Préoccupations des impacts environnementaux dans le cadre du projet éolien de Saint-Valentin

Dominic Senécal, biologiste, MSc.

Est-ce que les documents soumis respectent la directive du ministère?

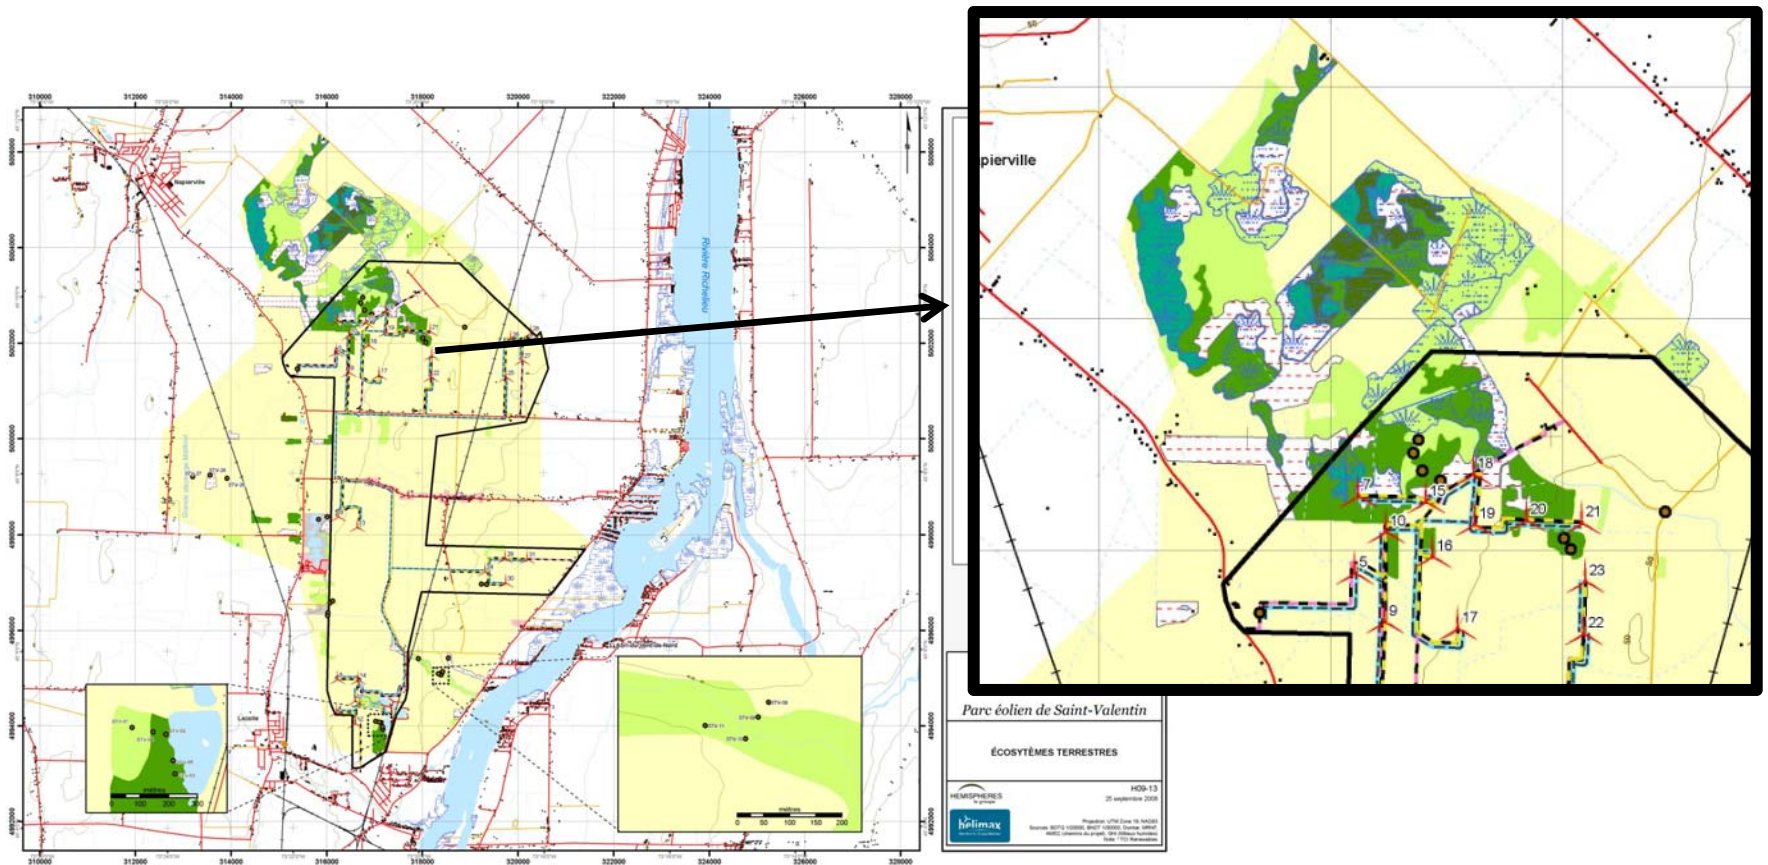
- Date d'inventaire:
Inventaire les 3 et 30 sept. (+ 18 juin ajout éolienne)

Ce qui correspond selon Venterre à une **période idéale** pour l'identification des **espèces à statuts à floraison tardive???**

- Au total 67 espèces à statuts, soit
18 vulnérables;
49 menacées

De ce nombre, 3 sont à floraisons tardives ou 4% des espèces:
Aplectrelle d'hiver, Aristide à rameaux basilaires, Corallorhiza odontorhiza var.
odontorhiza

Figure 1
 Superposition des photoaérienne et l'extrait catographique
 de figure 3.2-2 (Venterre)

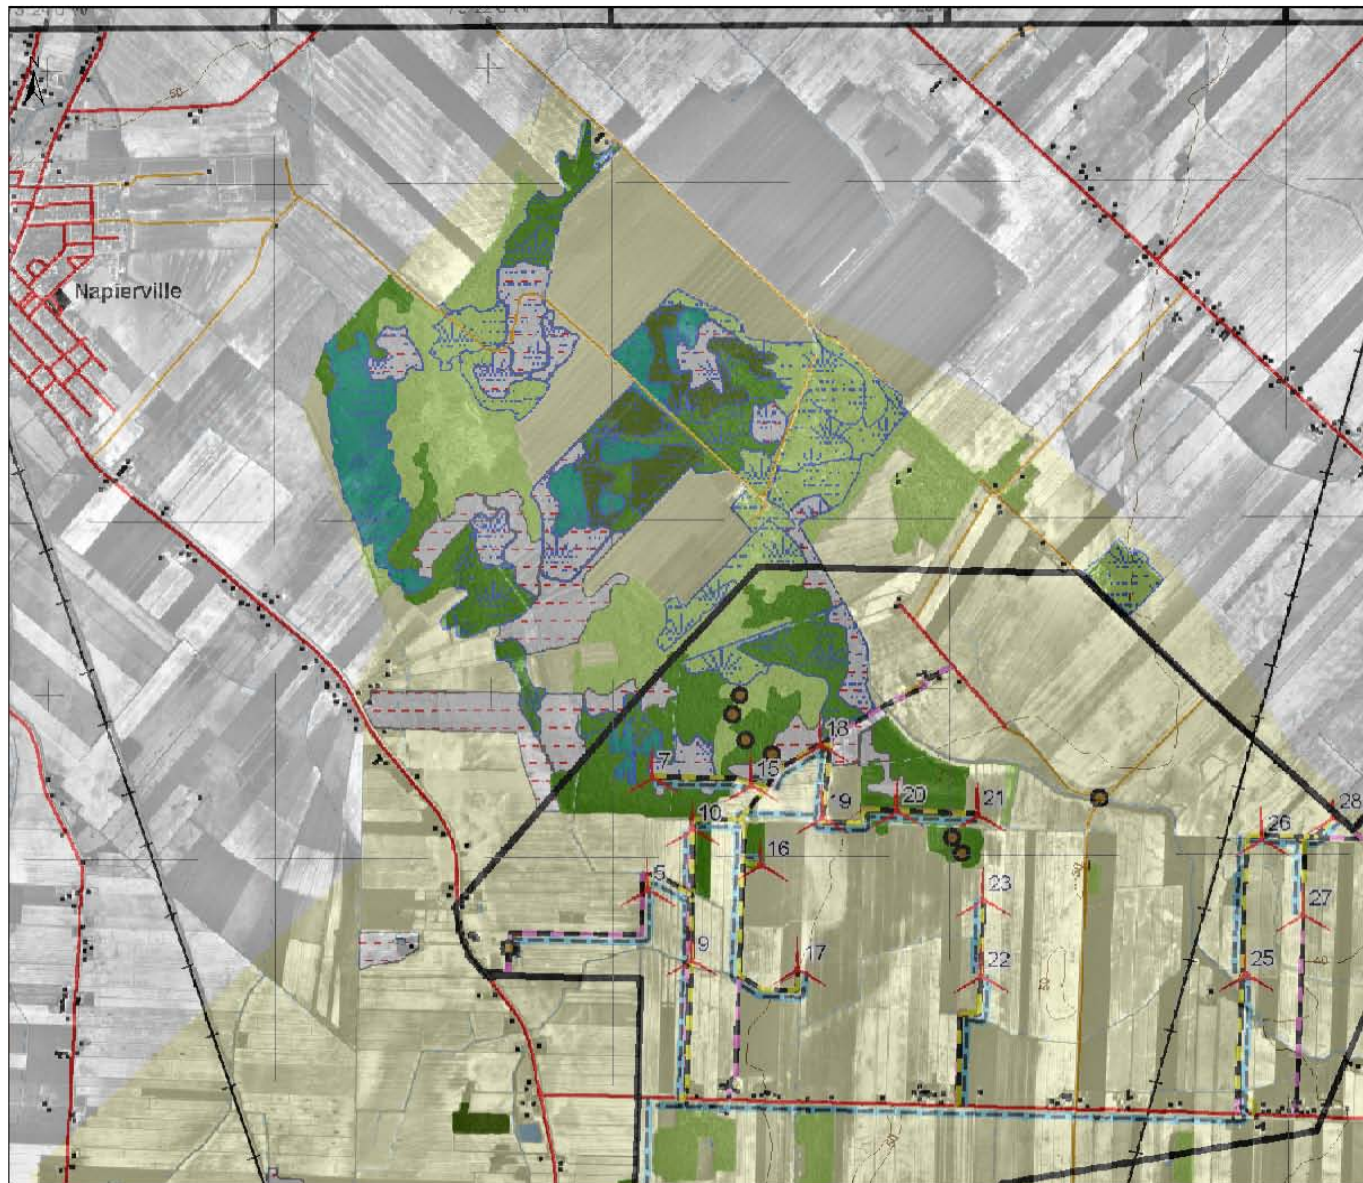
Peuplements non représentatif selon mes connaissances:

- Géoréférence de la carte produite
- Observation des photographies aérienne 2006 et 2009
- Vérification des peuplements identifiés et validés par Venterre

Figure 2
Superposition des photoaérienne et l'extrait catographique
de figure 3.2-2 (Venterre)

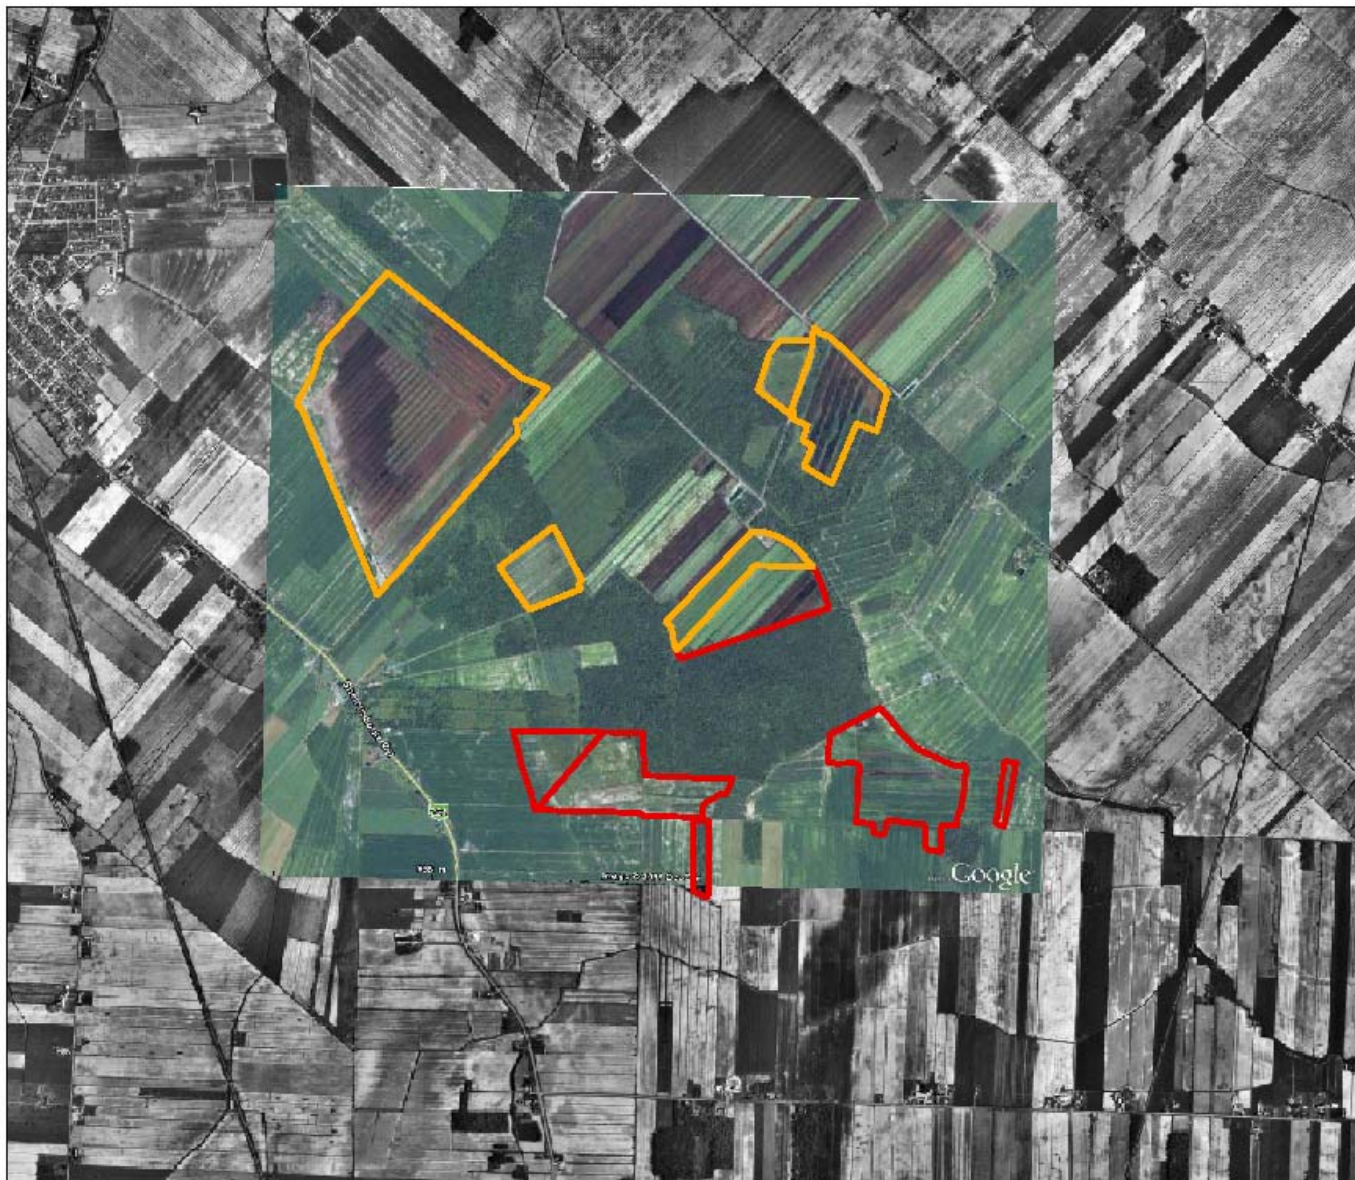
Erreur identification peuplements

- Parc éolien (80,27 ha)
- Zone étude (211,39 ha)

Figure 3
Superposition des photoaérienne et l'extrait catographique de figure 3.2-2 (Venterre)

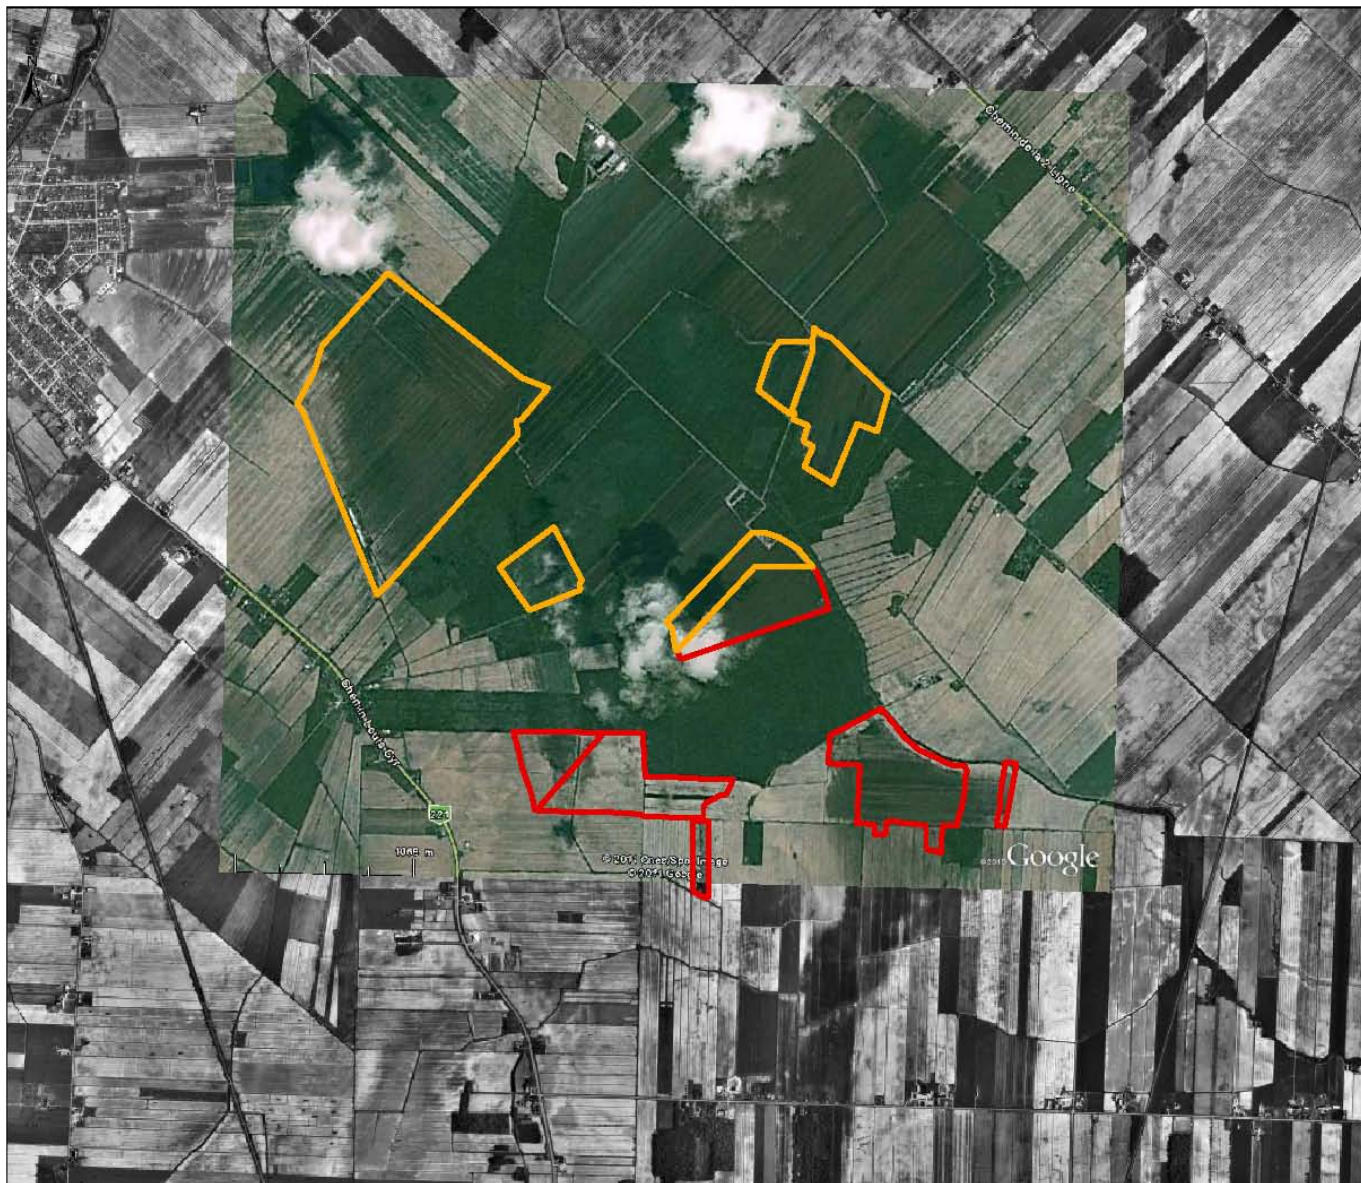
Erreur identification peuplements

- Parc éolien (80,27 ha)
- Zone étude (211,39 ha)

La Flore: Carte 3.2-2A

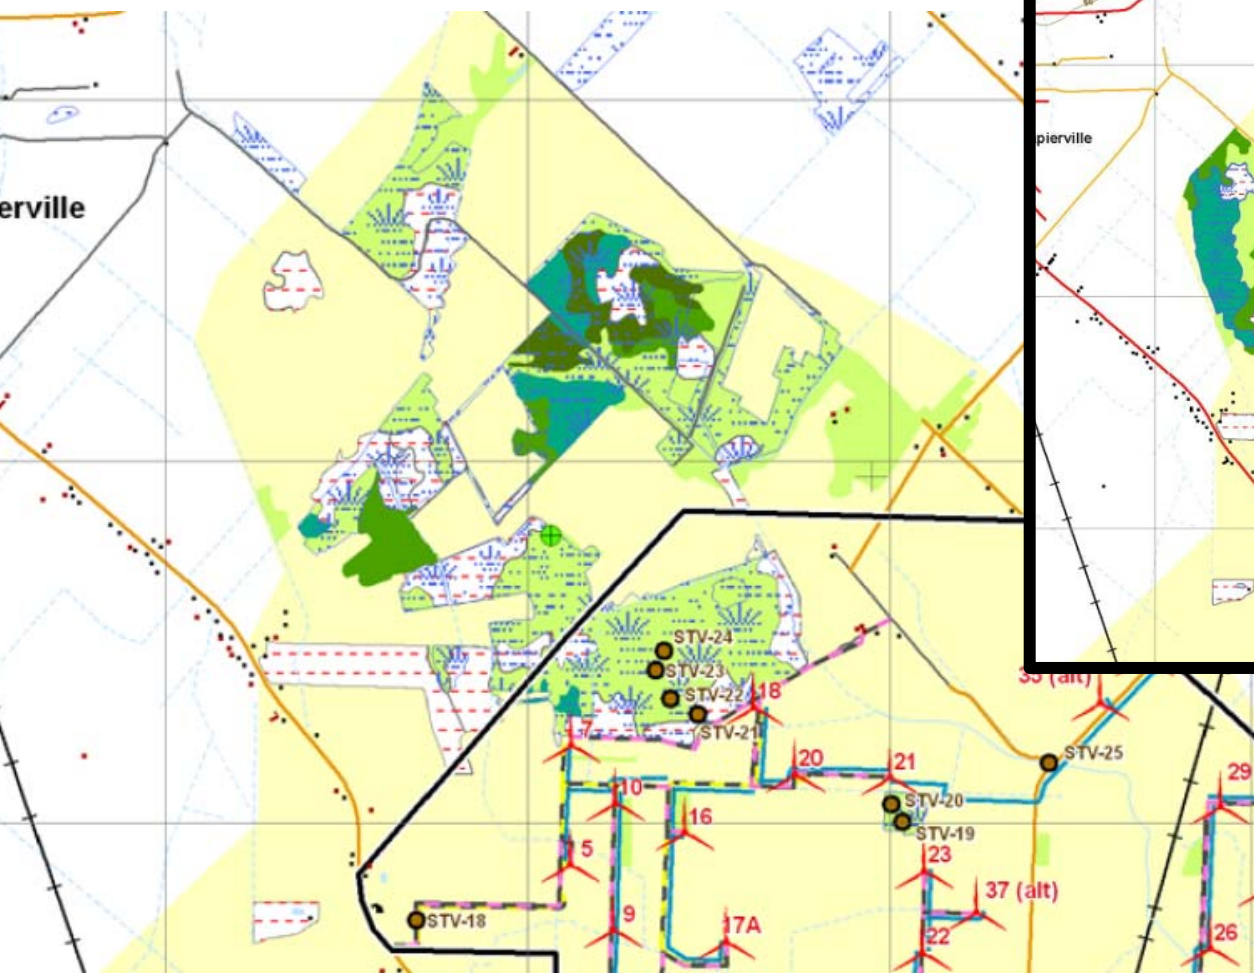
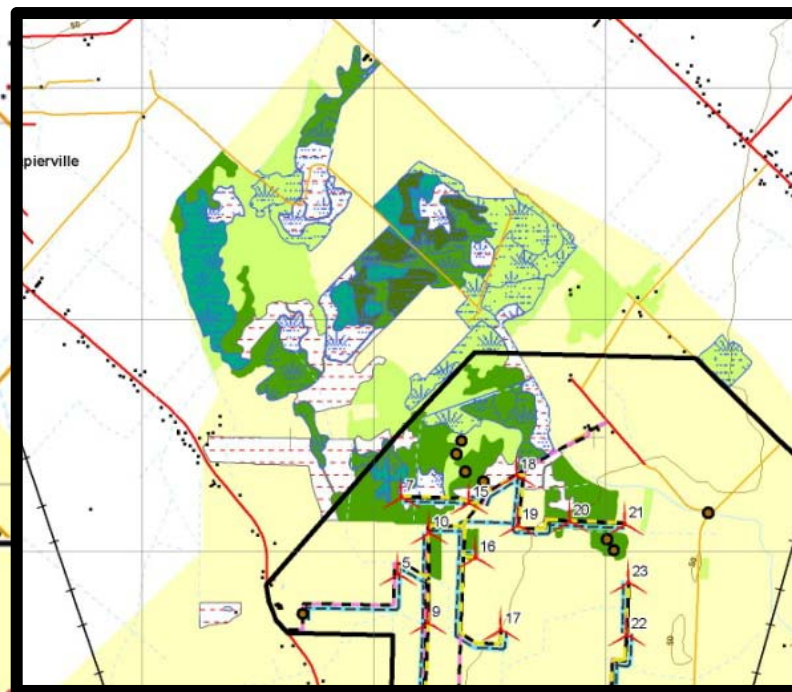
La Flore: Rien ne va sur les figures présentés

La Faune: Localisation des placettes

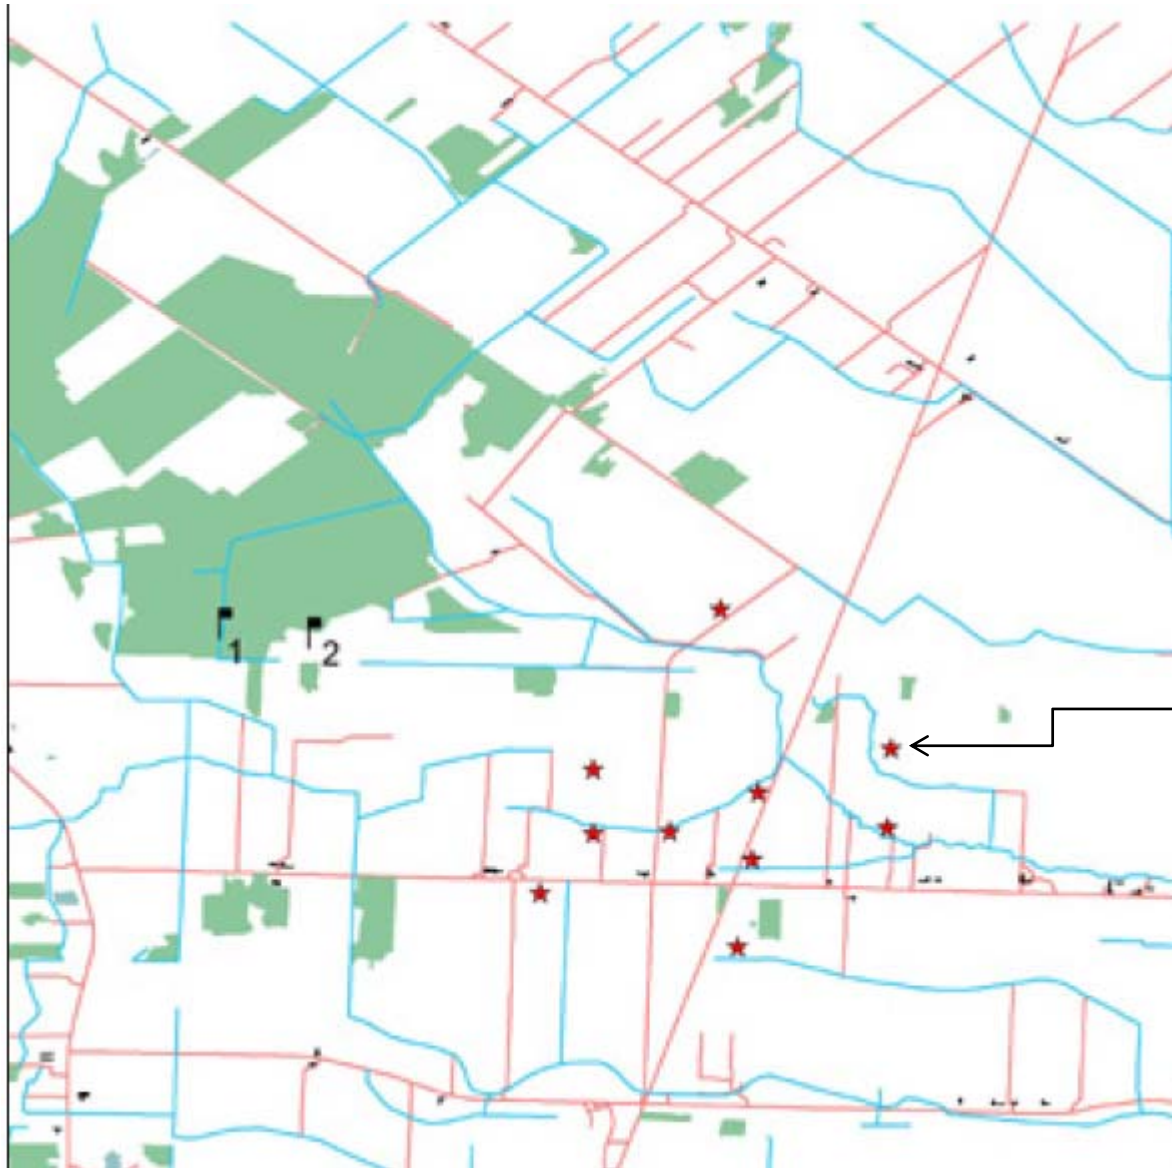
Placette non représentative de la zone d'étude, tous au nord-ouest
